Asunto: Comunicación Resolución No. 1351 del 05 de julio de 2024

AUTORIDAD NACIONAL DE LICENCIAS AMBIENTALES

RESOLUCIÓN N° 001351 (05 JUL. 2024)

“Por la cual se modifica la Licencia Ambiental otorgada mediante Resolución 1326 de 5 de agosto de 2020 y se toman otras determinaciones”

Tabla 43 Revisión de accesos mencionados y consideraciones del Equipo Evaluador Ambiental de la ANLA

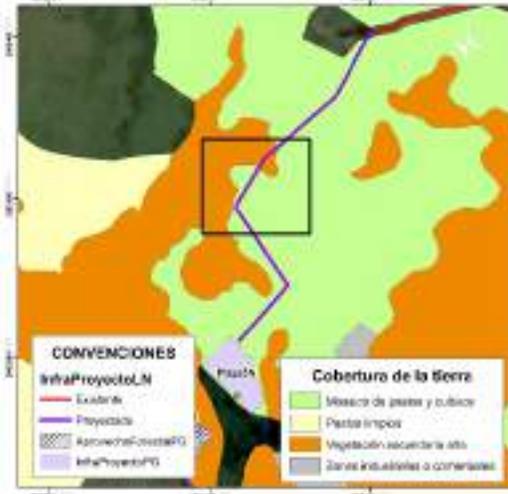
Tipo de obra	Soporte gráfico revisión Equipo Evaluador Ambiental de la ANLA	Consideraciones Equipo Evaluador Ambiental de la ANLA
<p>Acceso a plaza 1N*</p>		<p>Se valida que el acceso es existente y por tanto no requiere aprovechamiento forestal. No obstante, frente a las acciones de mantenimiento propuestas, se identifica que parte del área del acceso se ubica en zona de protección absoluta, por tanto NO es procedente autorizar las actividades de rocería en el tramo que se ubica en esta zona.</p>
<p>Acceso a plaza 2*</p> <p>Plaza 2</p> <p>(Se indica acceso peatonal desde Vía Tipo 1 hasta sitio de plaza)</p>		<p>Se valida que el acceso específico hasta la plaza de tendido no es existente. Para la plaza de tendido y acceso no se encuentra sustracción de reserva autorizada por parte de la CAR. Adicionalmente, parte de la plaza y el acceso se ubica en zona de protección absoluta, donde se establece como uso prohibido la ejecución de rocería. Por lo anterior NO es procedente autorizar la infraestructura de la plaza y del acceso al no tener sustracción aprobada y al no ser permitidas las actividades de rocería.</p>

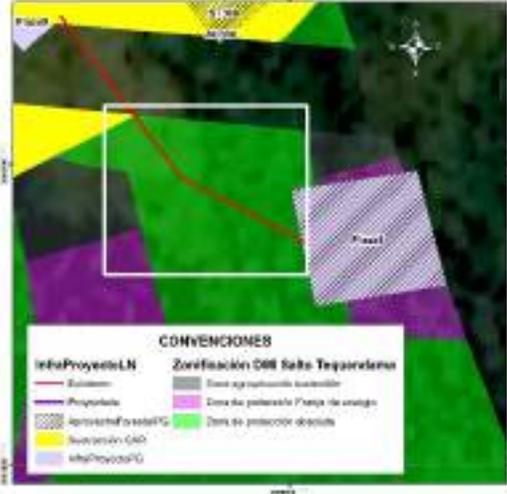
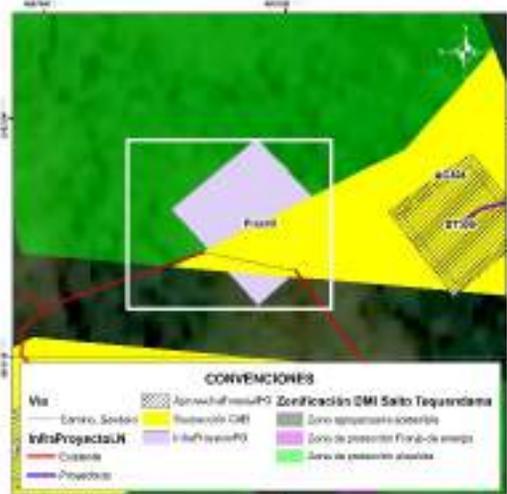
Tipo de obra	Soporte gráfico revisión Equipo Evaluador Ambiental de la ANLA	Consideraciones Equipo Evaluador Ambiental de la ANLA
<p>Acceso a plaza 3*</p> <p>Plaza 3 (Se indica acceso peatonal desde carretable existente hasta sitio de plaza)</p>		<p>Se valida que el acceso específico hasta la plaza de tendido no es existente. Para la plaza de tendido y el acceso no se encuentra sustracción de reserva autorizada por parte de la CAR. Igualmente, no realizó la solicitud de permiso de aprovechamiento forestal. Por lo anterior NO es procedente autorizar la infraestructura de la plaza y del acceso al no tener sustracción aprobada.</p>
<p>Acceso a sitio de torre 301N (Se indica como acceso peatonal)</p> <p>Sitio de torre ST301N</p>		<p>Se valida que para la sección del acceso de llegada a la torre se relaciona como acceso existente a un sendero o camino, en cobertura de pastos limpios. Se identifica que no se requiere permiso de aprovechamiento y tampoco se tienen restricciones para ingreso con semovientes puesto que no se encuentra dentro del DMI Sector Salto de Tequendama y Cerro Manjui.</p>

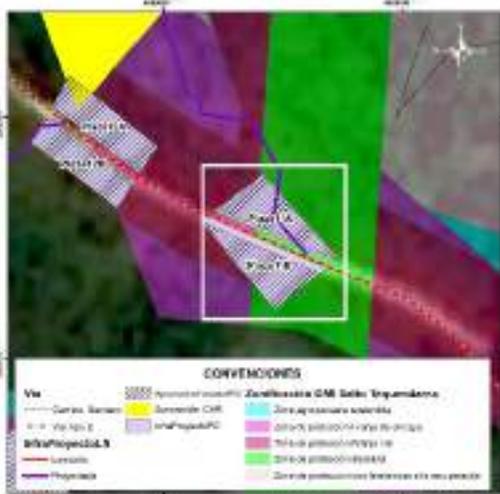
Tipo de obra	Soporte gráfico revisión Equipo Evaluador Ambiental de la ANLA	Consideraciones Equipo Evaluador Ambiental de la ANLA
<p>Acceso a plaza 4N*</p> <p>Plaza 4N</p> <p>Acceso a torre 302N (Se indica acceso peatonal a sitio de torre)</p> <p>Torre 302N</p>		<p>Se valida que para el acceso a la plaza de tendido hay acceso existente, sobre el cual no se requiere permiso de aprovechamiento forestal.</p> <p>Respecto a la torre, la sección del acceso de llegada a la torre se relaciona como acceso existente a un sendero o camino, en cobertura de mosaico de pastos y cultivos. Se identifica que no se requiere permiso de aprovechamiento y que tampoco se tienen restricciones para ingreso con semovientes puesto que no se encuentra dentro del DMI Sector Salto de Tequendama y Cerro Manjui.</p>
<p>Acceso a plaza 5N*</p> <p>(Se indica existencia de acceso peatonal)</p> <p>Plaza de tendido 5N</p>		<p>Comparando la ubicación del acceso con la cartografía base se identifica que el acceso no se asocia a ningún camino o sendero existente, dándose contradicción con la tabla presentada por la Sociedad pero coherencia con la capa InfraProyectoLN, donde se indica que el acceso es proyectado. Se valida que este acceso atraviesa en su recorrido zonas de vegetación secundaria alta, sobre las cuales la Sociedad NO podrá adelantar actividades de tala puesto que no realizó la solicitud de permiso (Recuadros negros).</p>

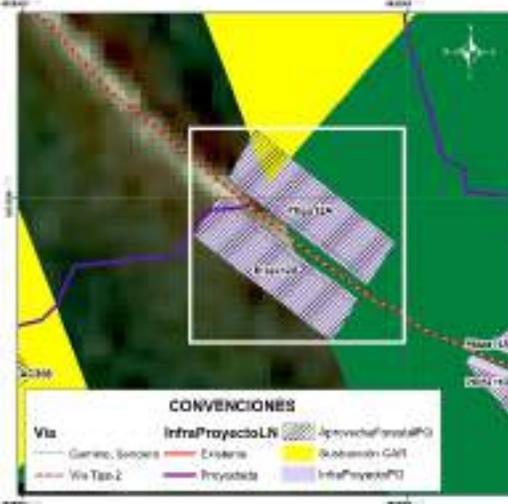
Tipo de obra	Soporte gráfico revisión Equipo Evaluador Ambiental de la ANLA	Consideraciones Equipo Evaluador Ambiental de la ANLA
<p>Acceso a plaza 6- Plaza de tendido 6*</p> <p>(Se indica ingreso por acceso peatonal desde vía carreteable)</p>		<p>Comparando la ubicación de los accesos con la cartografía base se identifica que los accesos no se asocian a ningún camino o sendero existente, dándose contradicción con la tabla presentada por la Sociedad pero coherencia con la capa InfraProyectoLN, donde se indica que el acceso es proyectado. Se valida que estos accesos y las plazas se ubican en unidades de pastos limpios y arveja, no siendo necesario ejecutar actividades de aprovechamiento forestal. También se corrobora la no existencia de restricciones asociadas al DMI Salto de Tequendama y Cerro Manjui.</p>
<p>Acceso a plaza 7- Plaza de tendido 7*</p> <p>(Se indica ingreso por acceso peatonal desde vía carreteable)</p>		<p>Comparando la ubicación de los accesos con la cartografía base se identifica que los accesos no se asocian a ningún camino o sendero existente, dándose contradicción con la tabla presentada por la Sociedad pero coherencia con la capa InfraProyectoLN, donde se indica que el acceso es proyectado. Se valida que estos accesos y las plazas se ubican en unidades de pastos limpios y arveja, no siendo necesario ejecutar actividades de aprovechamiento forestal. También se corrobora la no existencia de restricciones asociadas al DMI Salto de Tequendama y Cerro Manjui.</p>

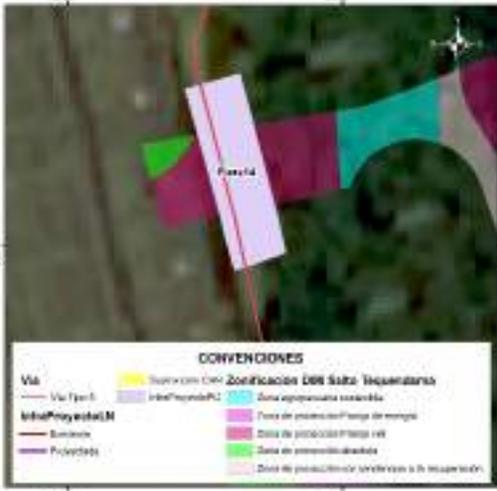
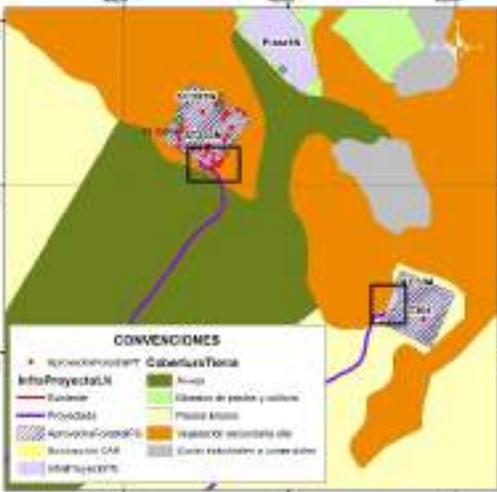
Tipo de obra	Soporte gráfico revisión Equipo Evaluador Ambiental de la ANLA	Consideraciones Equipo Evaluador Ambiental de la ANLA
<p>Acceso a plaza 8</p> <p>(Reportada como acceso peatonal en documento y en capa InfraProyectoL N como acceso existente)**</p> <p>Plaza de tendido 8</p>		<p>Se valida que el acceso específico hasta la plaza de tendido no es existente. Para la plaza de tendido y el acceso no se encuentra sustracción de reserva autorizada por parte de la CAR puesto que la Sociedad no hace su solicitud.</p> <p>Adicionalmente, parte de la plaza y el acceso se ubica en zona de protección absoluta, donde se establece como uso prohibido la ejecución de rocería.</p> <p>Por lo anterior NO es procedente autorizar la infraestructura de la plaza y del acceso al no tener sustracción aprobada y al no ser permitidas las actividades de rocería.</p>
<p>Acceso a plaza 9**</p> <p>(Reportada como acceso peatonal en documento y en capa InfraProyectoL N como acceso existente)</p> <p>Plaza de tendido 9</p>		<p>Se valida que acceso específico hasta plaza de tendido se reporta como camino o sendero, el cual se ubica a 350 m de vía tipo 6 sin pavimentar. Para plaza de tendido y acceso no se encuentra sustracción de reserva autorizada por parte de la CAR puesto que la Sociedad no hace su solicitud.</p> <p>Adicionalmente, parte de la plaza y el acceso se ubica en zona de protección absoluta, donde se establece como uso prohibido la ejecución de rocería.</p> <p>Por lo anterior NO es procedente autorizar la infraestructura de la plaza y del acceso al no tener sustracción aprobada y al no ser permitidas las actividades de rocería.</p>

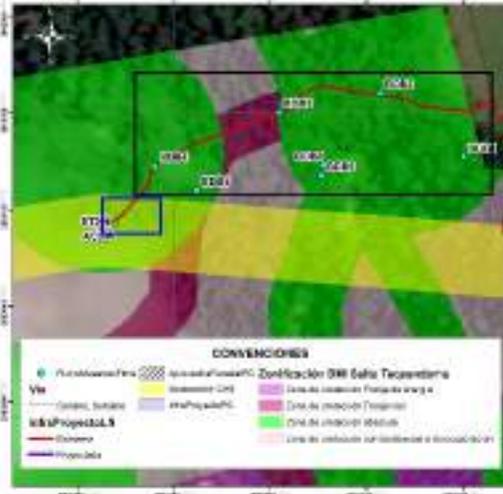
Tipo de obra	Soporte gráfico revisión Equipo Evaluador Ambiental de la ANLA	Consideraciones Equipo Evaluador Ambiental de la ANLA
<p>Acceso a plaza 10 (vía tipo 6 sin pavimentar)**</p> <p>Plaza de tendido 10</p>		<p>Se valida que el acceso específico hasta la plaza de tendido se reporta como vía tipo 6, sin embargo se plantea adecuación con rocería, aspecto que es inconsistente con la definición de la vía existente. La plaza de tendido se ubica en una “zona agropecuaria sostenible” del DIM Salto del Tequendama y Cerro Manjui, para la cual la Sociedad no solicitó sustracción de reserva ante la CAR. Por lo anterior NO es procedente autorizar la infraestructura de la plaza y del acceso al no tener sustracción de reserva.</p>
<p>Acceso a plazas de tendido 11A (camino o sendero desde vía tipo 2) y 11B**</p> <p>Plazas de tendido 11A y 11B</p>		<p>En el documento se relaciona como acceso el Acc-06, sin embargo, en la capa InfraProyectoLN se identifica que el acceso asociado es el Acc-309.</p> <p>Se valida que acceso específico hasta plaza de tendido 11A se relaciona como camino o sendero, para el cual se plantearía adecuación con rocería la cual se establece dentro de la zonificación del DMI Sector Salto del Tequendama y Cerro Manjui como actividad prohibida en zona de protección absoluta. Para plazas de tendido y acceso no se encuentra sustracción de reserva autorizada por parte de la CAR puesto que la Sociedad no hace su solicitud.</p> <p>Por lo anterior NO es procedente autorizar la infraestructura de las plazas y del acceso al no tener sustracción de reserva.</p>

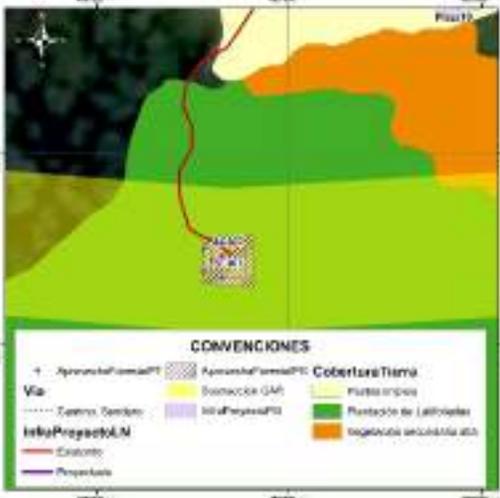
Tipo de obra	Soporte gráfico revisión Equipo Evaluador Ambiental de la ANLA	Consideraciones Equipo Evaluador Ambiental de la ANLA
<p>Acceso a plazas de tendido 12A y 12B***</p> <p>Plazas de tendido 12A y 12B</p>		<p>Se valida que parte de las dos plazas de tendido se encuentran en DMI sin sustracción de reserva autorizada por parte de la CAR, las cuales se ubican en “zona de protección vial”.</p> <p>Teniendo en cuenta el área disponible que se encuentra fuera del DMI, NO es procedente autorizar la infraestructura de la plaza de tendido 12A y solo podría autorizarse el área de la plaza de tendido 12B en el área que se encuentra fuera del DMI, área en la cual se autoriza el permiso de aprovechamiento solicitado.</p>
<p>Acceso a plaza de tendido 13N**</p> <p>Sitio de torre ST313</p>		<p>Se identifica que el acceso, la plaza de tendido y la torre se ubica en unidades de pastizales. El trazado del acceso se ubica sobre las zonas sustraídas, razón por la cual se considera aceptable este acceso siempre y cuando NO se realicen actividades de aprovechamiento forestal, puesto que este permiso no se solicitó.</p>

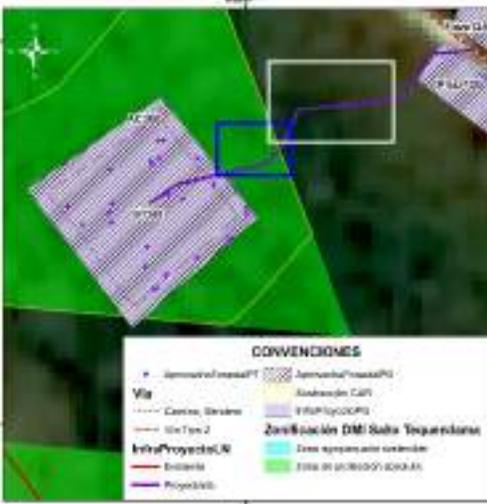
Tipo de obra	Soporte gráfico revisión Equipo Evaluador Ambiental de la ANLA	Consideraciones Equipo Evaluador Ambiental de la ANLA
<p>Acceso a plaza (vía tipo 5)*</p> <p>Plaza de tendido 14</p>		<p>Se valida que la parte central de la plaza de tendido se encuentra en DMI para la cual la Sociedad no realizó solicitud de sustracción y por tanto no tiene autorización por parte de la CAR. En este sentido, NO es procedente autorizar la infraestructura de la plaza de tendido 14.</p>
<p>Accesos a sitios de torre ST303N y ST304*</p> <p>Sitios de torre ST303N y ST304</p>		<p>Comparando la ubicación de los accesos con la cartografía base se identifica que no se asocian a ningún camino o sendero existente, quedando identificada una contradicción con la tabla presentada por la Sociedad pero coherencia con la capa InfraProyectoLN donde se indica que el acceso es proyectado. Se valida que estos accesos se ubican en su mayoría en cultivos de arveja y en pastos limpios, no siendo necesario ejecutar actividades de aprovechamiento forestal para estos tramos.</p> <p>Para el caso del acceso al ST303N y una parte del ST304, se identifica cruce con parches de vegetación secundaria alta (ver recuadros negros) para los cuales la Sociedad NO podrá adelantar actividades de tala puesto que no realizó la solicitud de permiso.</p>

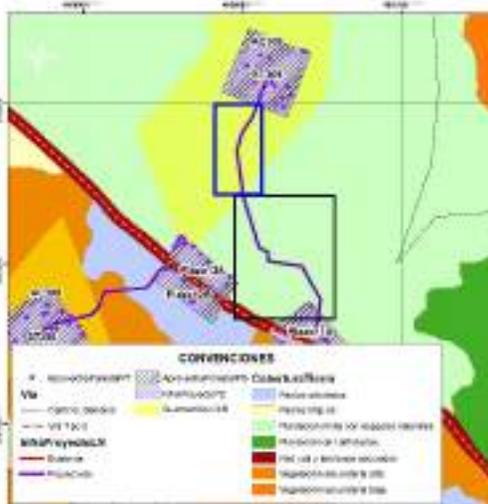
Tipo de obra	Soporte gráfico revisión Equipo Evaluador Ambiental de la ANLA	Consideraciones Equipo Evaluador Ambiental de la ANLA
<p>Acceso a ST305N*</p> <p>Sitio de torre ST305N</p>	 <p>CONVENCIONES</p> <p>Vía</p> <ul style="list-style-type: none"> Carretero, Siniestro Vía Troncal InfraProyectoLN Cercado ProyectoLN InfraProyectoLN ProyectoLN <p>CoberturaTierra</p> <ul style="list-style-type: none"> Cobertura forestal Área de pastos y cultivos Pasos animales Pasos simples Reserva y territorios asociados Vegetación secundaria en Vegetación secundaria en 	<p>Revisando con la cartografía base se identifica que el acceso no es existente sino que se relaciona con la existencia de un camino o sendero que atraviesa unidades de mosaico de pastos y cultivos, pastos arbolados y construcciones rurales (ubicadas a 110 m del sitio de torre). Teniendo en cuenta que la Sociedad no solicita permiso de aprovechamiento forestal, en este acceso y en la torre NO podrá adelantar actividades de tala de ningún individuo que pueda encontrarse de manera aislada (pastos arbolados).</p>

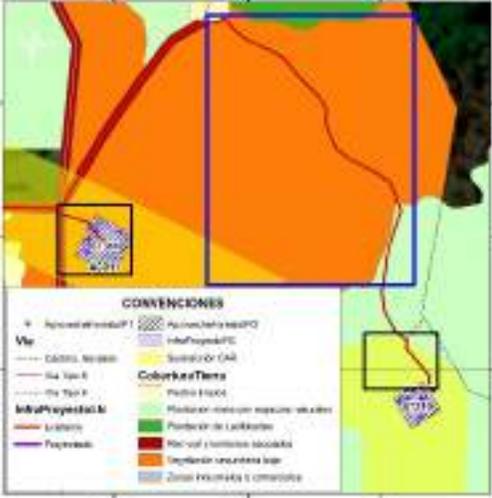
Tipo de obra	Soporte gráfico revisión Equipo Evaluador Ambiental de la ANLA	Consideraciones Equipo Evaluador Ambiental de la ANLA
		<p>especie <i>Quercus humboldtii</i>, ambas especies en veda nacional.</p> <p>Sumado a esto, no se encuentra sustracción de reserva autorizada por parte de la CAR puesto que la Sociedad no hace su solicitud para los accesos y tampoco realiza solicitud de aprovechamiento forestal aun cuando fue requerido. Adicionalmente, parte del acceso se ubica en zona de protección absoluta, donde se establece como uso prohibido la ejecución de rocería. Por lo anterior NO es procedente autorizar el acceso al no tener sustracción aprobada, no haber solicitado permiso de aprovechamiento forestal y no ser permitidas las actividades de rocería.</p>
<p>Acceso a ST307 (Se menciona en documento y en cartografía base como acceso peatonal)*</p>		<p>Durante la visita de evaluación se validó que no existe camino o sendero reportado en cartobase y que la condición de la vegetación se asocia a plantaciones de latifoliadas con vegetación arbórea densa producto de la recuperación del área con presencia de especies en veda. Resultado de ello, la Sociedad para el sitio de torre (relacionado en cobertura plantación de latifoliadas) solicita permiso de aprovechamiento forestal para seis (6) individuos de <i>Quercus humboldtii</i> (especie en veda nacional), no obstante, para el acceso omite la solicitud de permiso de aprovechamiento forestal no siendo procedente la autorización de intervención en acceso.</p> <p>Sumado a esto, en parte del acceso no se encuentra sustracción de reserva autorizada por parte de la CAR puesto que la Sociedad no hace</p>

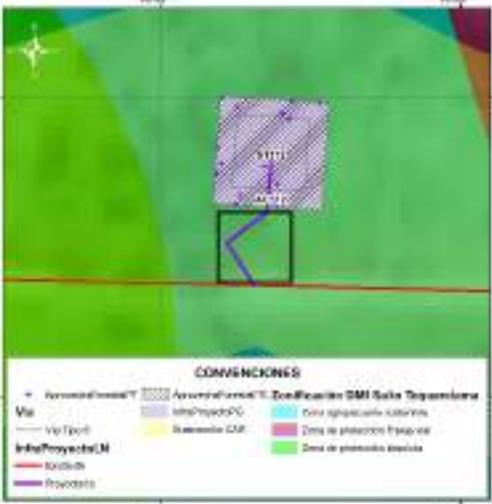
Tipo de obra	Soporte gráfico revisión Equipo Evaluador Ambiental de la ANLA	Consideraciones Equipo Evaluador Ambiental de la ANLA
<p>Acceso a ST308</p> <p>(Acceso mencionado como proyectado en capa InfraProyectoL N y como sendero/camino en cartobase)*</p>		<p>ser permitidas las actividades de rocería.</p> <p>Durante la visita de evaluación se validó que no existe camino o sendero reportado en cartobase y que la condición de la vegetación se asocia vegetación secundaria alta. Resultado de ello, la Sociedad para el sitio de torre (relacionado en la misma cobertura) solicita permiso de aprovechamiento forestal para 36 individuos fustales, no obstante, para el acceso omite la solicitud de permiso de aprovechamiento forestal no siendo procedente la autorización de intervención en acceso. Adicionalmente, en la visita de evaluación se identificó que en el área trazada para el acceso, existen individuos fustales, los cuales no están siendo incluidos en solicitud de aprovechamiento forestal (ver cuadro azul).</p> <p>Sumado a esto, en área por fuera del DMI (ver recuadro blanco) tampoco se solicita permiso de aprovechamiento aun cuando la cobertura es vegetación secundaria alta. Por lo anterior NO es procedente autorizar el acceso al no haber solicitado permiso de aprovechamiento forestal para su intervención.</p>

Tabla 61 Zonificación de Manejo Ambiental definida por la ANLA

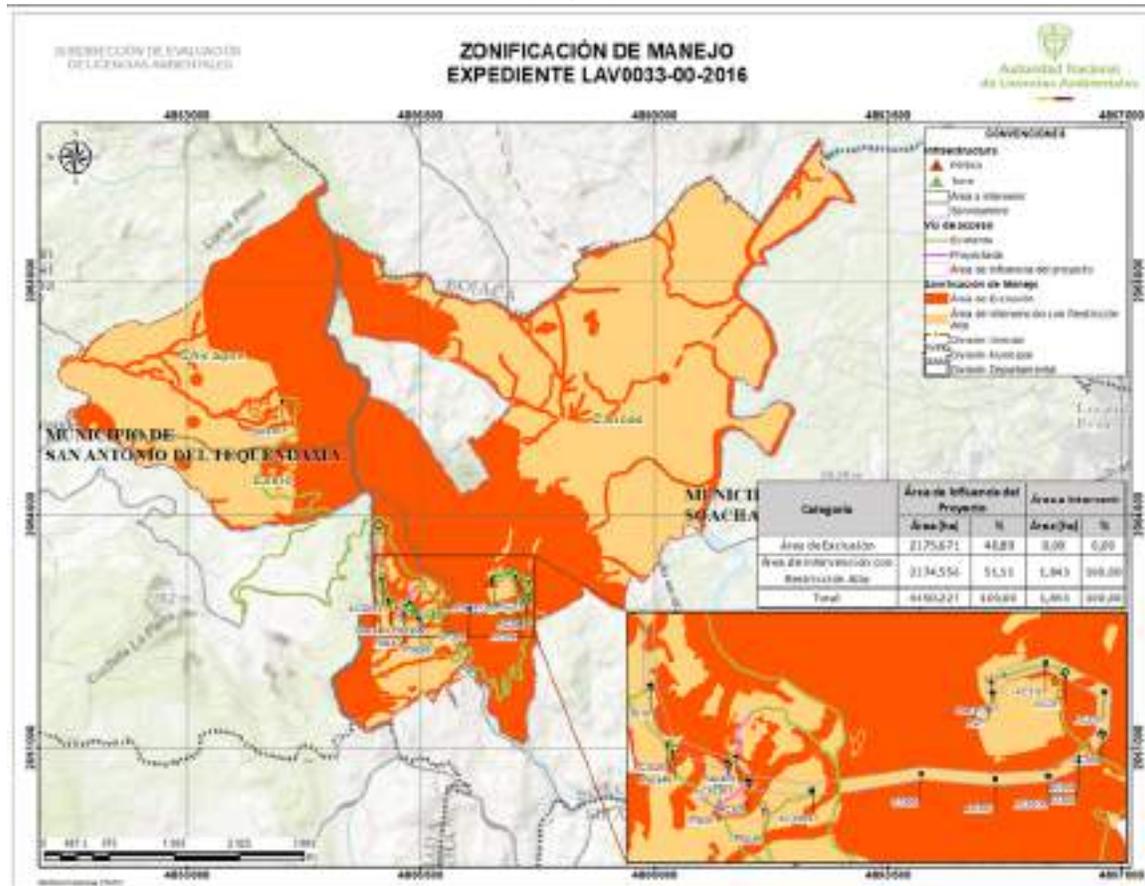
A continuación, se presenta la tabla y figura de la zonificación de manejo ambiental ajustada de acuerdo con las consideraciones de esta Autoridad Nacional para la modificación de la licencia ambiental del proyecto UPME 01 de 2013 (Subestación Norte 500 KV y Líneas de Transmisión Norte - Tequendama 500 KV y Norte Sogamoso 500 kV) – como primer refuerzo de red 500 KV del Área Oriental.
